南华大学附属第二医院核技术利用扩建项目

竣工环境保护验收监测报告表

编制单位：核工业二三〇研究所

专家意见修改说明

图 8-1 DSA 辐射工作场所分区示意图

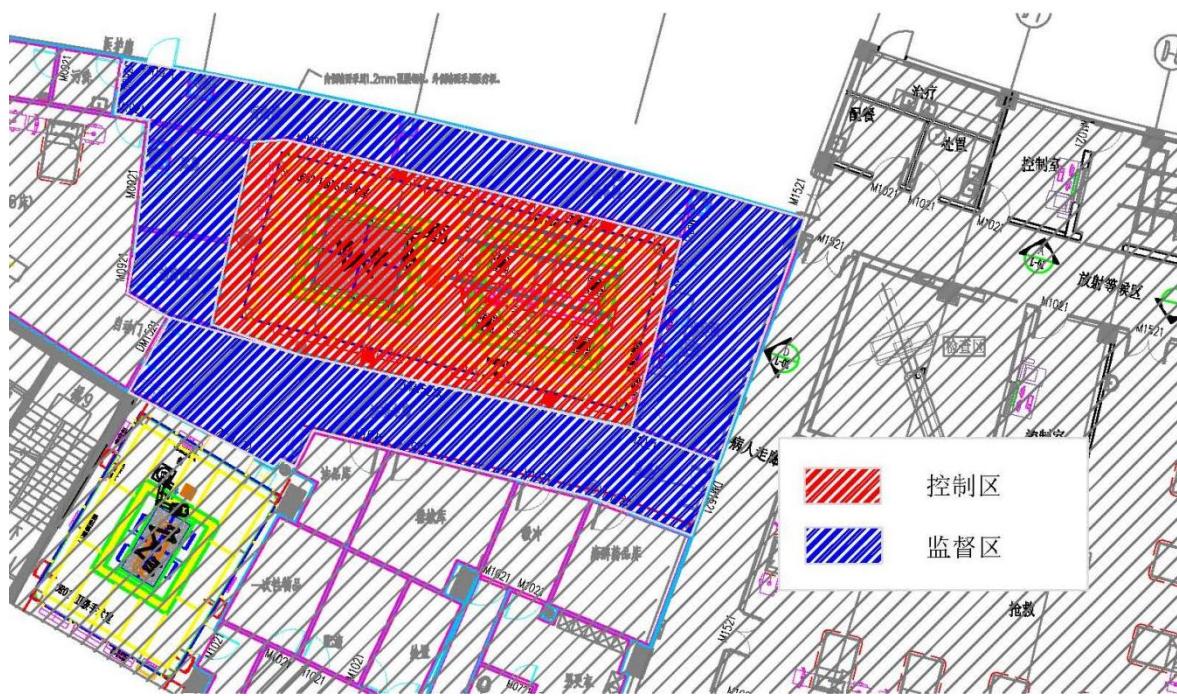
序号	专家意见	修改说明
1	进一步完善辐射防护制度和辐射事故应急预案	完善了辐射防护制度和辐射事故应急预案, 见附件 5、附件 6
2	进一步核实核技术利用现状, 补充相关施工图件	补充了相关施工图件, 见文中图 8-1。
3	完善自主检测内容	已经完善了自主检测内容。
4	与会代表提出的其他意见。	按照与会代表提出的其他意见进行了修改, 详见文中下划线。
